განხორციელებული ცვლილება:

მრავალბინიანი საცხოვრებელი სახლი

ქ. თბილისი, ქუჩა ღოღობერიძე, №9 მიმდებარედ
ს.კ 01.18.13.020.067

არქიტექტურული ნაწილი

ფასადი 3„-6„ღერძებს შორის

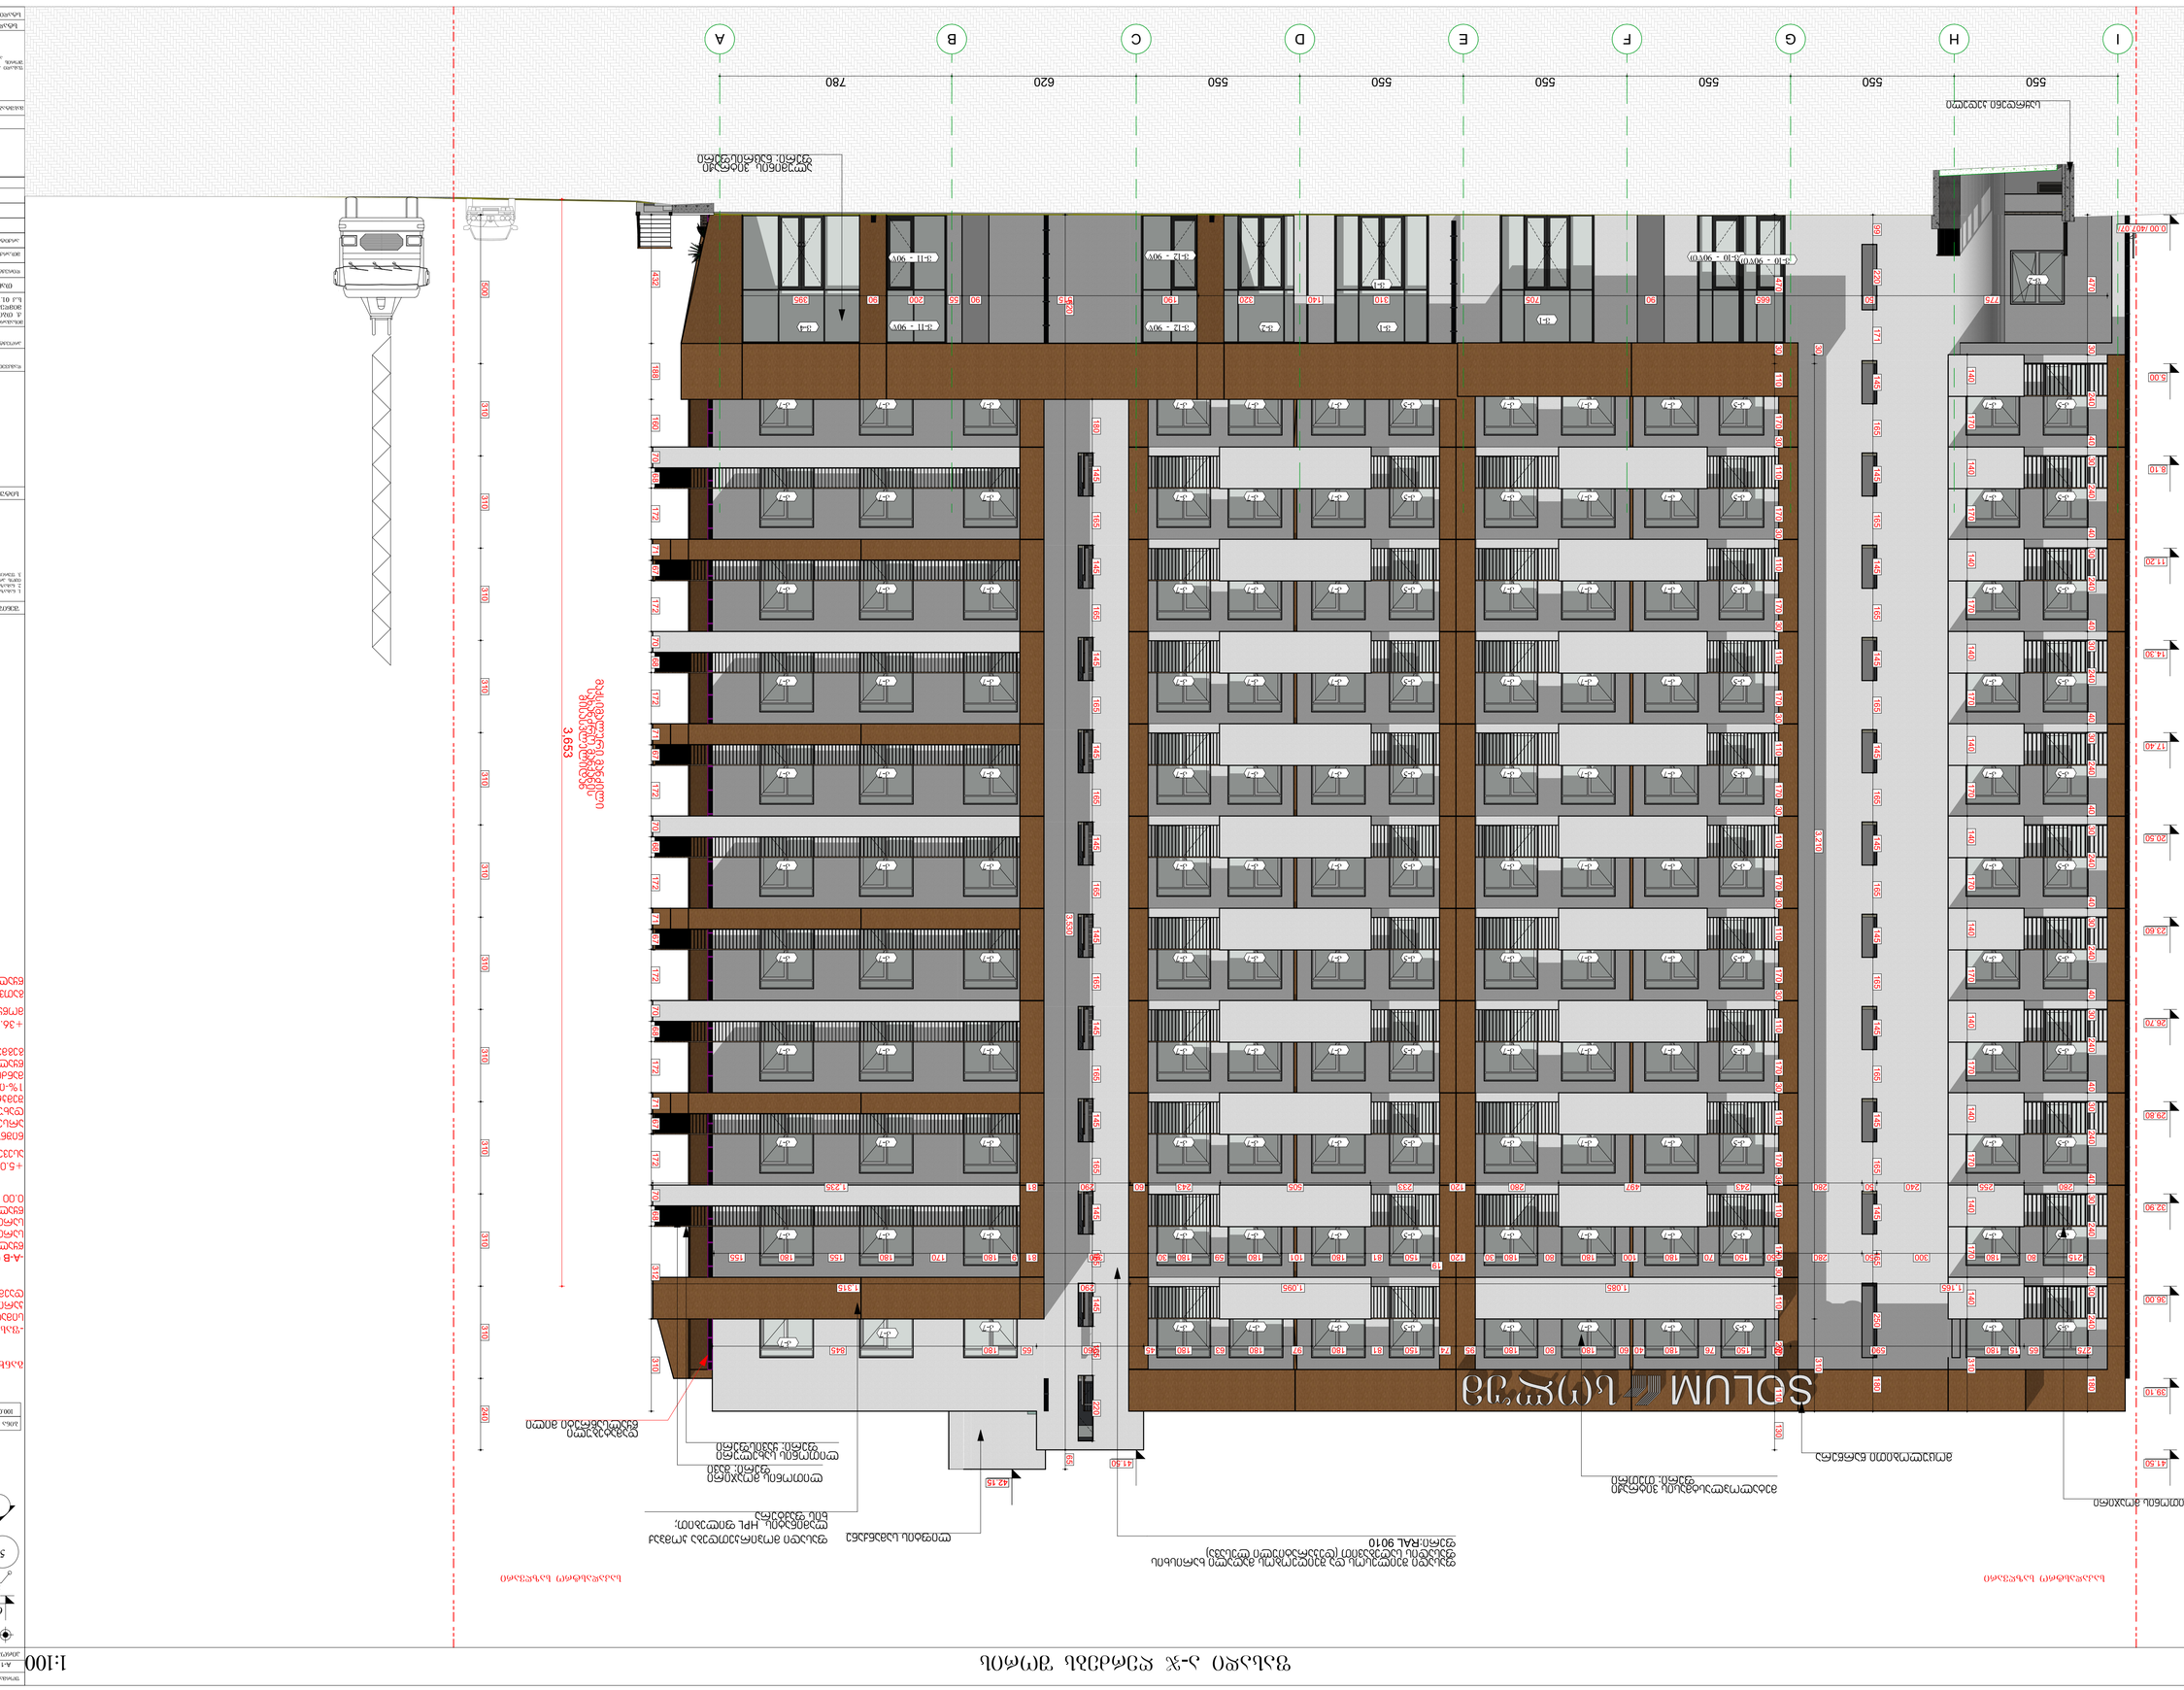
-ფასადებზე გამავალი 2.40მ სიმაღლის ყველა მეტალოპლასტმასის კარის სიმაღლე შემცირდა 2.10მ-მდე და დაემატა 30სმ სიმაღლის ფრამუგა;

-A-B და 2-5 ფასადებზე დაემატა წყალდამწრეტი მილი; მიწისპირა სართულზე ნაჩვენებია მიწისზედა სართულებისთვის დამატებული წყალსაწრეტი მილების გადატანის და 0.00 ნიშნულზე ჩასვლის სქემა.

+5.00 ნიშნულის G-A და 1.4 ღერძებში; ასევე,+8.10 ნიშნულიდან +36.00

ნიშნულამდე G-A; 2-5 და A-C ღერძებში არსებული ფასადებზე მოწყობილ დახურულ აივნებზე დაემატა ნალექის შემკრები ტრაპების მოწყობა, რომელიც 1%-იანი დახრით უერთდება უახლოეს მანძილზე გათვალისწინებულ წყალდამწრეტ მილს. (დატანილია გეგმებზე)

+36.00 ნიშნულის B-I ღერძებში მოწყობილ დახურულ აივნებზე

გათვალისწინებულია Ø75 -იანი წყალდამწრეტი მილის მოწყობა.

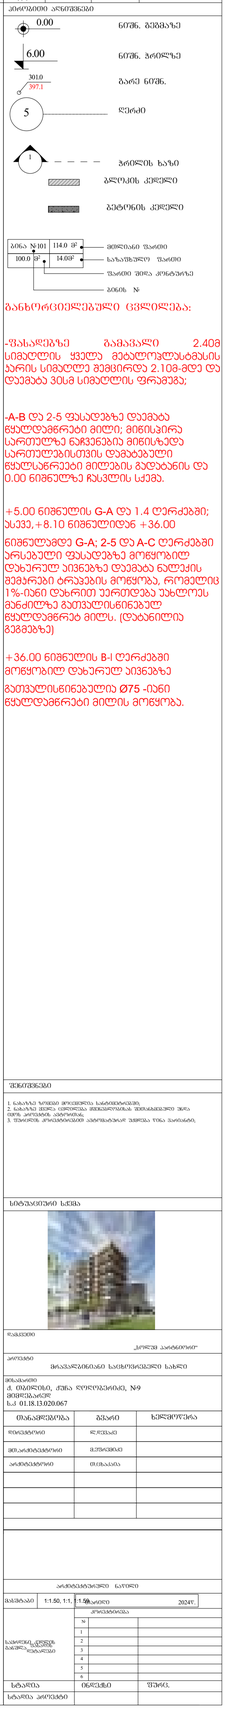
-ფასადებზე გამავალი 2.40მ სიმაღლის ყველა მეტალოპლასტმასის ბარის სიმაღლე შემცირდა 2.10მ-მდე და დაემატა 30სმ სიმაღლის ფრამუგა;

-A-B და 2-5 ფასადებზე დაემატა ჭყლეტადმწნევი მილის; მინისპირა სარეველზე ნაგებები მინისპასტა სარეველებისთვის დამატებული ჭყლესაწნევები მილების გადატანის და 0.00 ნიშნულზე რასტის ასმა.

+5.00 ნიშნულის G-A და 1.4 ღერძებში; ასევე,+8.10 ნიშნულიდან +36.00 ნიშნულამდე G-A; 2-5 და A-C ღერძებში არსებული ფასადებზე მოწყობილ დახურულ პივნებზე დაემატა ნალვის მეჭარები ტრასების მოწყობა, რომელიც 1%-იანი დახრით უერთდება უახლოეს მანძილზე მათვალისწინებულ ჭყლეტადმწნევ მილს. (დეტანილის მეგმებზე)

+36.00 ნიშნულის B-I ღერძებში მოწყობილ დახურულ პივნებზე მათვალისწინებულია Ø75 -იანი ჭყლეტადმწნევი მილის მოწყობა.

კარის სპეციფიკაცია

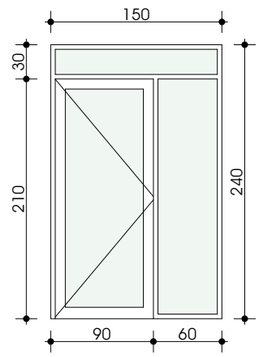
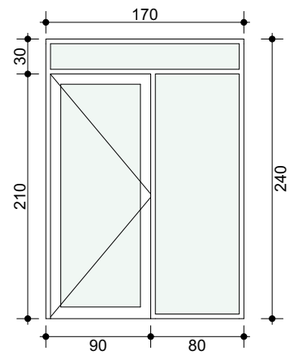
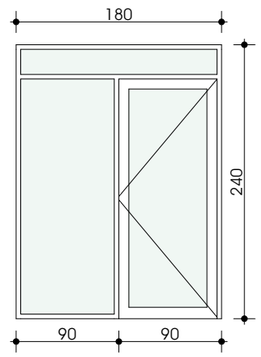
2.40მ სიმაღლის ყველა მეტალოპლასტმასის კარის სიმაღლე შემცირდა 2.10მ-მდე და დაემატა 30 სმ სიმაღლის ფრამუგა.
